放射性廃棄物処理場 設計及び工事の計画の認可申請(その4) 申請概要 (案)

令和3年2月25日

日本原子力研究開発機構 原子力科学研究所

No.	指摘事項	回答
1	消火設備等と防護対象設備との関係が分かるよう図面に記載すること。	P.8 参考資料P.30~61
2	固体廃棄物一時保管棟、廃棄物保管棟・I 及び廃棄物保管棟・II の火災受信機が設置されている建家の場所が不明であることから、本体建家との位置関係等及び警報吹鳴時の対応について説明すること。	P.9

水噴霧消火設備の設置位置図

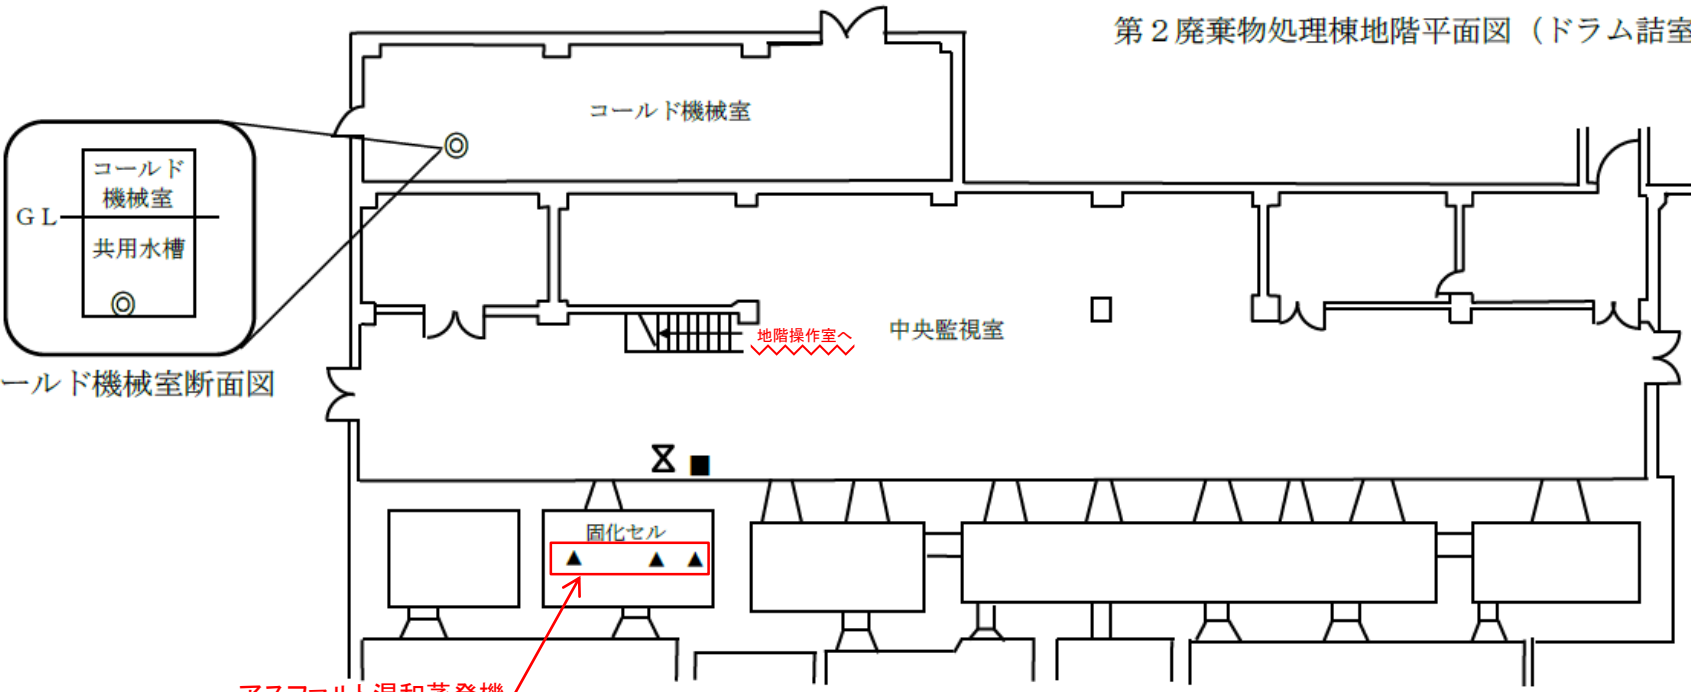
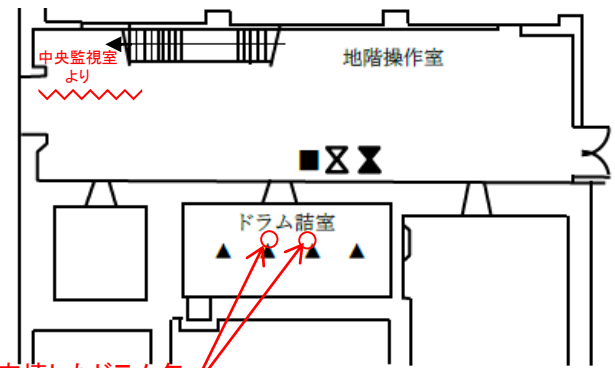
【2/17のヒアリングを踏まえ修正】

水噴霧装置設置場所	アスファルト固化装置特有の火災の発生源となり得る可燃性物質	水噴霧消火設備設置の考え方(発生防止)	水噴霧消火設備設置の考え方(消火)
ドラム詰室	<ul style="list-style-type: none"> アスファルト アスファルトの熱分解で発生する可燃性ガス 	<ul style="list-style-type: none"> アスファルトを充填したドラム缶の冷却 冷却によるアスファルトからの可燃性ガスの発生防止 	ドラム詰室及び固化セルは、比較的空間線量当量率が高く、室内に入域しての消火活動は困難であるため、室外から消火活動を行う
固化セル	漏えいした高温の熱媒油から発生する可燃性ガス	漏えいした高温の熱媒油の冷却を行い、可燃性ガスの発生防止

※: アスファルト混和蒸発機の直上及びドラム缶直上近傍に設置
